## 改善箇所説明図

キャブレターアッセンブリー式

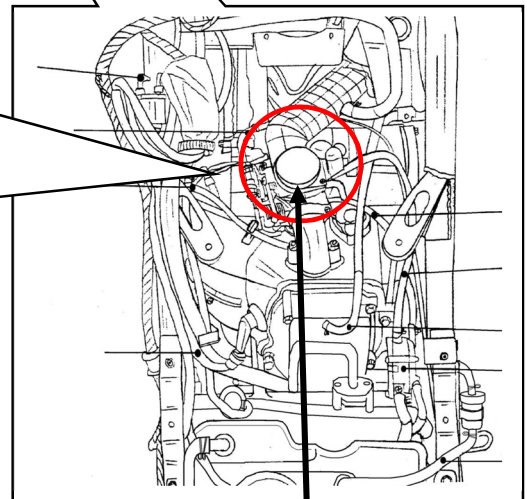
**基準不適合発生箇所**

〔キャブレターのスロットルバルブにおいて、当該バルブのリターン Springs の形状が不適切なため、キャブレターボディから外れるものがある。そのため、そのままの状態で使用を続けると、スロットルバルブが戻らず、エンジン回転が下がらなくなるおそれがある。〕

全車両、対策品のキャブレターに交換する。

対策後の識別：対策品のキャブレターASSYに黄ペイントする
